ΠΡΟΣΚΛΗΣΗ ΥΠΟΒΟΛΗΣ ΠΡΟΣΦΟΡΑΣ ΚΑΤ ΑΠΟΚΟΠΗ
ΜΕΛΕΤΗ- ΠΡΟΜΗΘΕΙΑ- ΕΓΚΤΑΣΤΑΣΗ- ΠΙΣΤΟΠΟΙΗΣΗ ΠΑΡΑΔΟΣΗ ΣΕ ΠΛΗΡΗ
ΛΕΙΤΟΥΡΓΙΑ
ΚΕΝΤΡΟΥ ΑΝΤΙΣΤΡΟΦΗΣ ΟΣΜΩΣΗΣ ΓΙΑ ΠΑΡΑΓΩΓΗ ΝΕΡΟΥ ΑΙΜΟΚΑΘΑΡΣΗΣ min
830 l/h

ΕΓΚΥΚΛΙΟΣ 1

Κατωτέρω οι απαντήσεις στα ερωτήματά σας για το σύστημα αντίστροφης όσμωσης

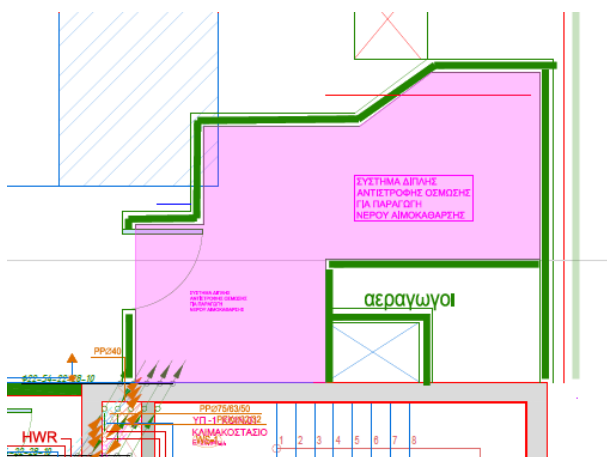
1. Διαβιβάζεται σε autocad το σχέδιο, για να δείτε την κατανομή των θέσεων παροχής νερού αιμοκάθαρσης, που γενικά τοποθετείται στις στάθμες +1 +2 +3 +4 +5 σε όλα τα σημεία με το κατωτέρω σύμβολο
